**Éléments manquants dans le dossier :**

**Éléments du dossier devant être davantage développés afin de permettre au public et aux conseils municipaux consultés d'apprécier les principales caractéristiques du projet**

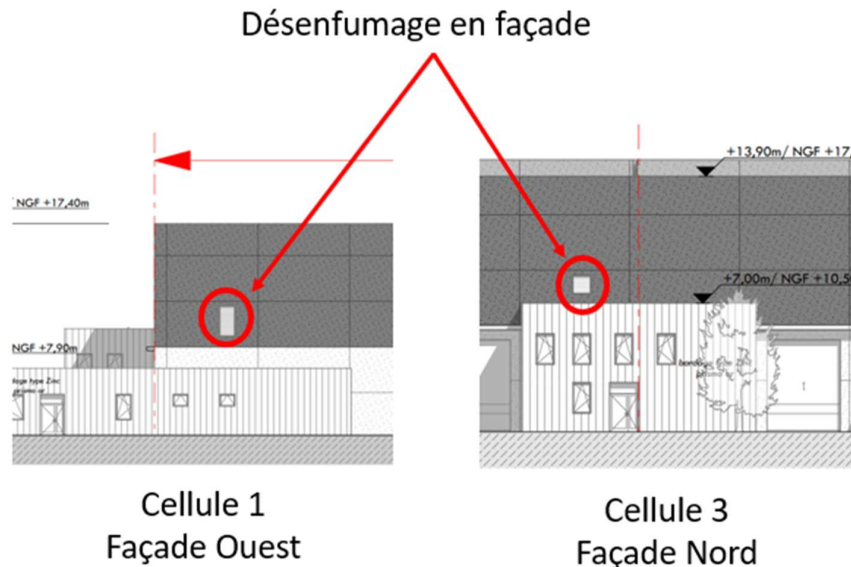
- Dans le document D9, il est indiqué que la résistance mécanique de l'ossature est supérieure à R60. Le formulaire D9 indique « structure poteaux béton RI 120 et poutres béton R60 ». Or les modélisations Flumilog (aussi bien celles réalisées par l'INERIS que celles réalisées par Qualiconsult, il est précisé que si les poutres ont une résistance R60 ; les pannes ont une résistance R15. Justifier que la résistance mécanique de l'ossature peut être supérieure à R60 avec des pannes R15. Le cas

échéant, il conviendra de revoir le calcul du besoin d'eau d'extinction et le volume des bassins de confinement

Les pannes ne participent pas à la stabilité du bâtiment (hormis certaines pour le contreventement). La fonction principale des pannes est de supporter la couverture. Elles sont soit en béton, soit en métal ou soit en bois, d'où la résistance R15 qui leur est affectée dans le calcul Flumilog.  
 Rappelons que la toiture est M0.
